改善箇所説明図

DME(デジタルモーターエレクトロニクス)

図；左ハンドル車

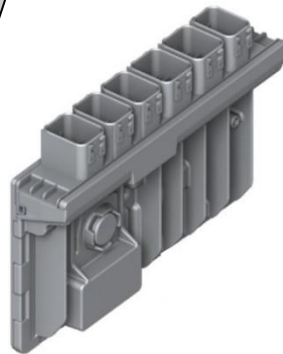
基準不適合発生箇所

不具合の内容

DME（エンジン制御システム全体を統括する電子制御ユニット）の車載式故障診断装置の診断プログラムにおいて、設計検討が不十分なため、可変バルブ機構（バルブトロニック）関連の異常を検出した際に診断情報がメモリに保存されず、失われることがある。また、酸素センサー等の関連する部品の故障を同時に検出した場合、それらの診断情報も失われて警告灯が点灯しないおそれがある。そのため、関連部品の故障により排気ガスの量が増加した場合に検出できず、保安基準に適合しないおそれがある。

全車両、DMEのプログラムを更新する。

なお、上記措置は以下のいずれかにより行う。

- 販売店に入庫し、診断機に接続することにより実施する。
- 準備が整い次第、対象車両へ遠隔配信にて配信し、使用者自身でインストールする。

識別：作業完了車は、液晶モニターの設定画面で表示させることが出来るプログラムのバージョンが、03/2024.47 以上であることにより識別する。
